# Bebauungsplan "Ökohof Gehrweiler", 1. Änderung in der Gemeinde Gehrweiler Donnersbergkreis

## Begründung

Oktober 2020

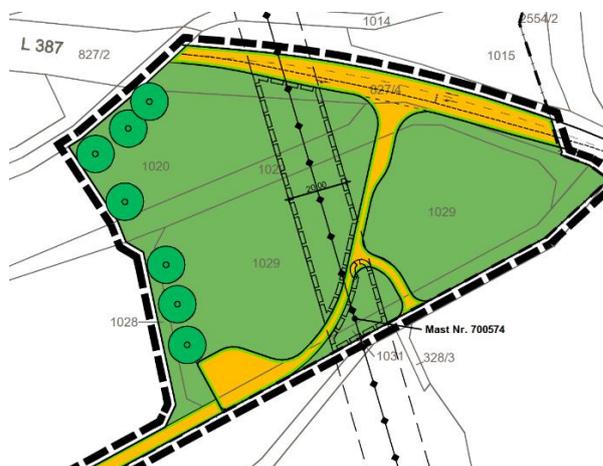
Nachdem nun die Baumaßnahmen für die Zuwegung und Neuansbindung des Landwirtschaftsweges an die L 387 etwas modifiziert wurden, um auch hier den Eingriff in den Boden zu minimieren und die Wegeföhrung in die Topografie zu optimieren. Die Detailplanung des Weges war erst nach Rechtskraft des Bebauungsplanes möglich. Die Wendemöglichkeit wird entfernt, da sie nicht mehr erforderlich ist, was zu einer Verringerung des Eingriffes und der Bodenbewegungen föhrt (ca. 20 m<sup>2</sup>). Die geringe Anpassung der Straßenränder wirkt sich nicht negativ aus. Es erfolgt nur ein Abgleich mit der optimierten Umsetzung. Die zu pflanzenden Bäume wurden verschoben und befinden sich alle auf Flächen im Eigentum des Vorhabensträgers.

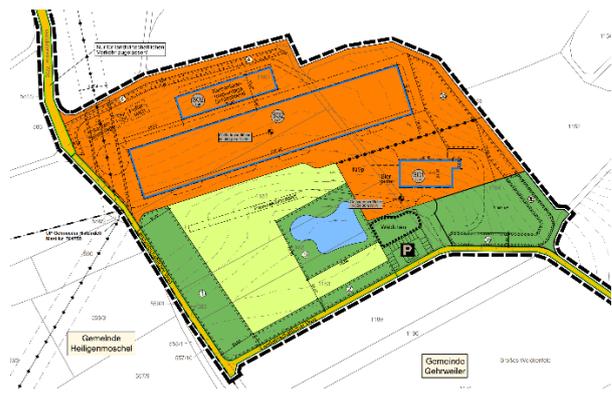
Das Baufenster für das Hauptgebäude (SO<sub>LuF</sub> 1) soll leicht gedreht werden, damit das Gebäude im Sondergebiet SO<sub>LuF</sub> 1 besser der natürlichen Geländebewegung folgen kann und um die Ausgleichsfläche (Eingrünung) zu vergrößern und zu optimieren. Dabei wird an der Größe des Baufensters nichts verändert, sodass keine neuen Eingriffe durch zusätzliche Versiegelung erfolgen. In diesem Zusammenhang wird auch die Zuwegung zum Hauptgebäude (in den Sondergebieten und privaten Grünflächen) mit verändert, da die ursprüngliche Zuwegung aufgrund der Topografie eine erschwerte Umsetzung mit erheblichen Bodenbewegungen zur Folge hätte. Durch diese Drehung wurden auch die Sondergebietsflächen grafisch angepasst (Parallelausrichtung) ohne Änderung der Flächengröße. Durch die Drehung des Baufensters sind keine negativen Auswirkungen oder Beeinträchtigungen zu erwarten, da die Größe beibehalten wird.

Das nördlichste Baufenster im SO<sub>LuF</sub> 2 (Karbonisierungsanlage/Schlachtereier) wird etwas verschoben bzw. die Abmaße bei gleichbleibender Größe geändert. Nachdem die Detailplanung fortgeschritten ist, ergibt sich durch diese Verschiebung eine verbesserte Anbindung. Bodenbewegungen können reduziert werden. Dies steht auch im Zusammenhang mit der benachbarten Reinigung des Abwassers.

Abbildung 1 Neuer Bereich für Auffüllungen

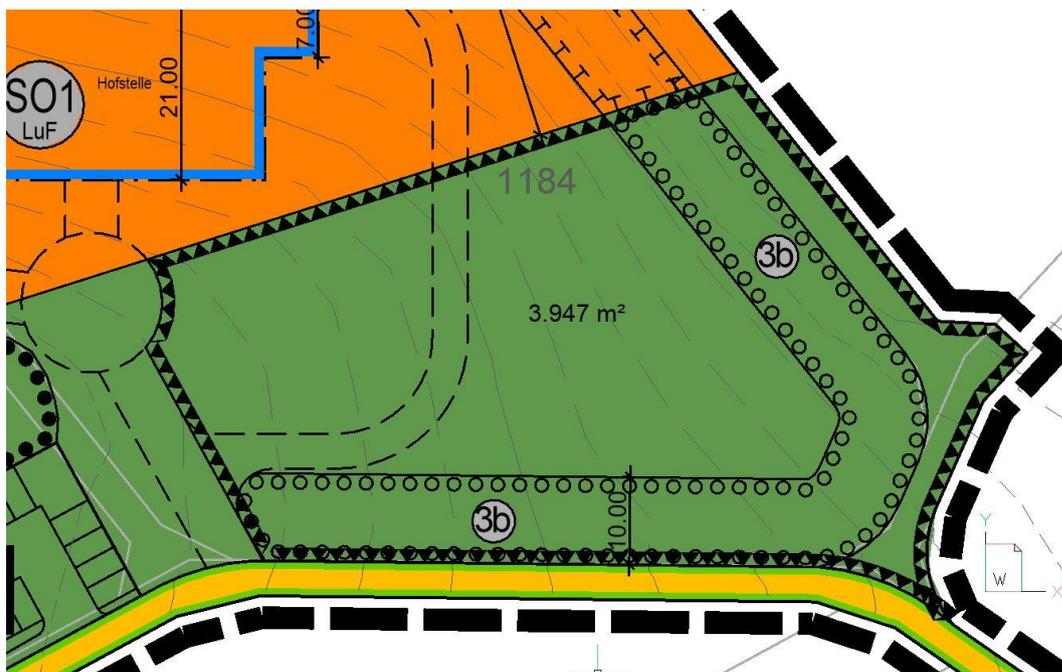
Um den schützenswerten Oberboden auffüllen zu können, wird eine Auffüllung um bis zu 1,0 m in der Grünfläche südlich des SO<sub>LuF</sub> 1 mit einer Flächengröße von 3 947 m<sup>2</sup> abweichend der Regelungen der Landesbauordnung zugelassen. Damit wird erreicht, dass der gesamte Oberboden auf der Fläche verbleiben kann und damit geschützt wird. Er wird in die Gestaltung der Freianlagen einbezogen und entsprechend begrünt.

Da diese Auffüllung eine Beeinträchtigung des gewachsenen Bodens darstellt, wird eine zusätzliche Ausgleichsfläche (Nr. 7, Flurstück-Nr.: 368/1) festgesetzt (s. a. 2.2.7).

Abbildung 3 Bebauungsplan, 1. Änderung (neu)

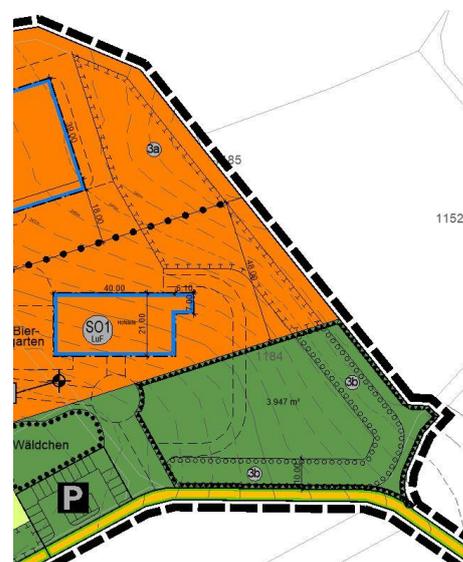
Durch die Zulassung von Auffüllungen bis maximal 1,0 m auf der Grünfläche südlich vom SO<sub>LUF</sub> 1 gemäß Planeintrag (3 947 m<sup>2</sup>) wird die Ausgleichsfläche Nr. 3 in 3a und 3b aufgeteilt. Es soll eine Eingrünung erfolgen, allerdings kann diese im Bereich der zulässigen Auffüllungen nicht als Ausgleichsfläche gemäß § 9 Abs.1 Nr. 20 angerechnet werden und wird deshalb lediglich als Bereich zum Anpflanzen von Bäumen und Sträuchern festgesetzt und als Flächen Nr. 3b bezeichnet. Die Fläche Nr. 3a bleibt weiter als Ausgleichsfläche gemäß § 9 Abs.1 Nr. 20 festgesetzt. Die Anzahl der zu pflanzenden Bäume bleibt in der Summe (3a und 3b) ebenfalls gleich.
